# Samrådsredogörelse

## Detaljplan för Raspen 1, 2 och 3 m fl

Nöthagen, Nyköpings kommun

Upprättad 2019-10-22

## 7. Riskbedömning – individ och samhällsrisk

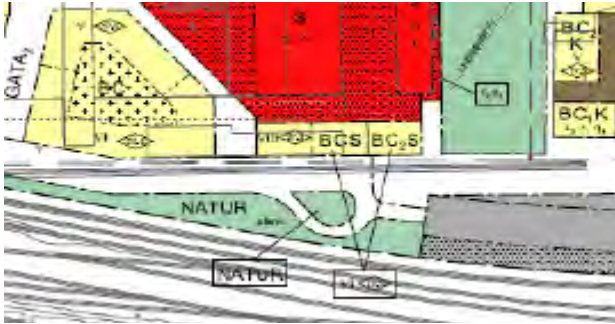
- Vid beräkning av risken förutsätter DNV en sträcka på 1 km, har de aktuella sträckorna dvs 200 meter för E4:an och cirka 700 meter för järnvägen använts eller har beräkningar skett på sträckan 1 km?

Förslag Raspen 2:

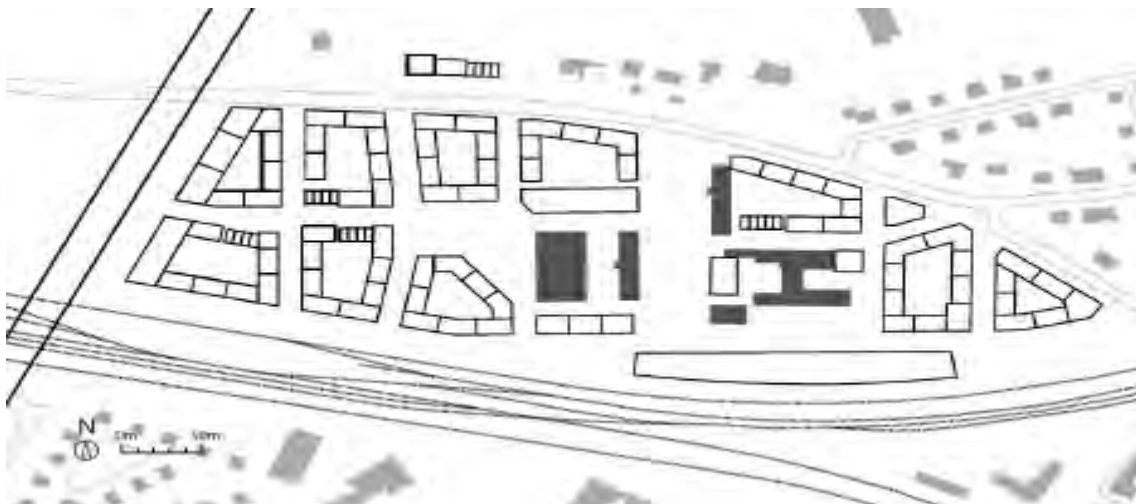
Vi kan INTE se att man i förslaget lyfter fram kulturhistoriskt intressanta miljöer i området, tvärtom Slakthuset "byggs in" och "stängs in" innanför den nya bebyggelsen med höga hus i Raspen 2 och blir inte öppet tillgänglig och visuellt synligt på avstånd från nordost.

- Vi anser att det ska finnas ytterligare ett torg på Slakthusets norra sida "baksidan", med syfte och funktion att uppnå just en levande stadsdel och bättre integration mellan gammalt och nytt genom en mjukare övergång mellan Lasarettensområdet låga villabebyggelse i öster och nordost och de nya högre fastigheterna som växer upp i sydväst läge Raspen 1. "Tillsammans" är väl lika viktigt i Nöthagens nordöstra hörn, som på Storgatans västra ände.
